**Comité d'experts du transport des marchandises dangereuses
et du Système général harmonisé de classification
et d'étiquetage des produits chimiques****Sous-Comité d'experts du transport des marchandises dangereuses****Quarante-huitième session**

**Explosifs et questions connexes : épreuves et critères
relatifs aux compositions éclair****Propositions relatives à l'épreuve des compositions éclair
des États-Unis et à l'épreuve HSL****Communication de l'expert du Japon¹****Introduction**

Figure A 7.10 ».

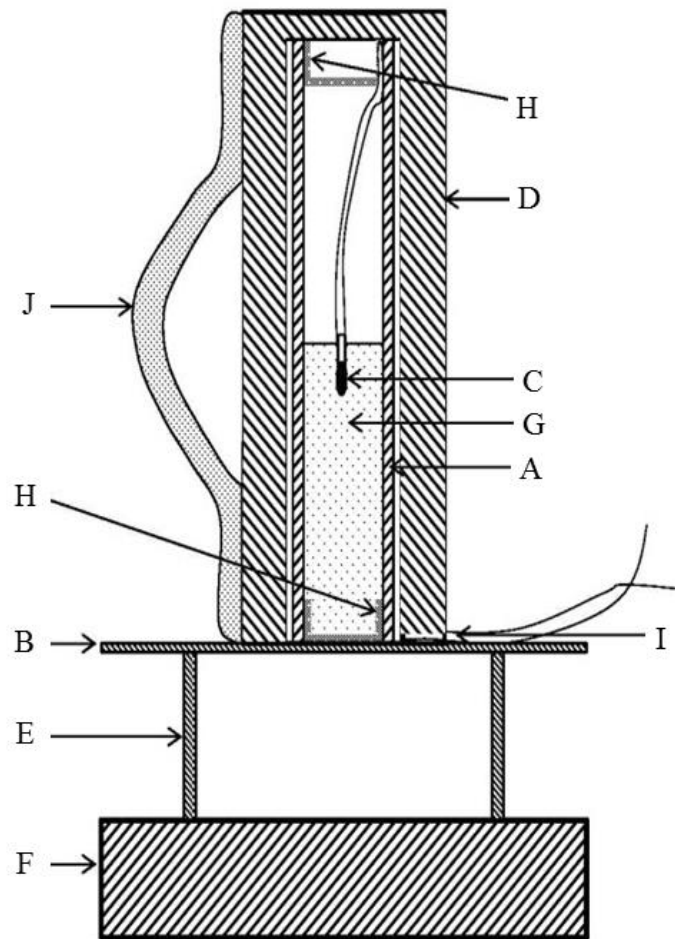
10. Après la figure A7.9 de l'appendice 7 du Manuel, ajouter les nouveaux textes et la figure conformément à la proposition 5 de l'annexe du présent document.

2. Appareillage et matériel

Le dispositif d'essai se compose des éléments suivants :

Un tube porte-échantillon en carton épais, d'un diamètre intérieur d'au moins 25 mm et d'une hauteur maximale de 154 mm, l'épaisseur maximale de la paroi étant de 3,8 mm, et fermé à la base par un disque, un bouchon ou une capsule en papier ou en carton fin, suffisant pour maintenir l'échantillon;

Une plaque témoin de 1,0 mm d'épaisseur et de 160 mm de côté en acier conforme à la norme S235JR (EN10025) ou ST37-2 (DIN17100) ou SPCC (JIS G 3141) ou à une norme équivalente, ayant une limite d'élasticité (ou de résistance à la rupture) de 185-355 N/mm², une force de traction ultime de 336-379 N/mm² et un taux d'élongation après rupture de 26-46 %;

Un allumeur électrique, par exemple une tête d'amorce électrique, avec des fils en plomb d'une longueur minimale de 30 cm;

Un manchon de confinement en acier doux (pesant environ 3 kg) d'un diamètre extérieur de 63 mm et d'une longueur minimale de 165 mm, avec un alésage rond à fond plat dont les dimensions intérieures sont 38 mm de diamètre et 155 mm de profondeur, qui comporte une entaille ou une rainure dans un rayon de l'extrémité ouverte suffisant pour permettre le passage des fils de l'allumeur (une poignée en acier peut être fixée au manchon de confinement pour faciliter la manipulation);

Une entretoise annulaire en acier d'une hauteur de 50 mm environ et d'un diamètre intérieur d'environ 95 mm; et

Une base métallique solide, par exemple une plaque de forme carrée d'environ 25 mm d'épaisseur et de 150 mm de côté.
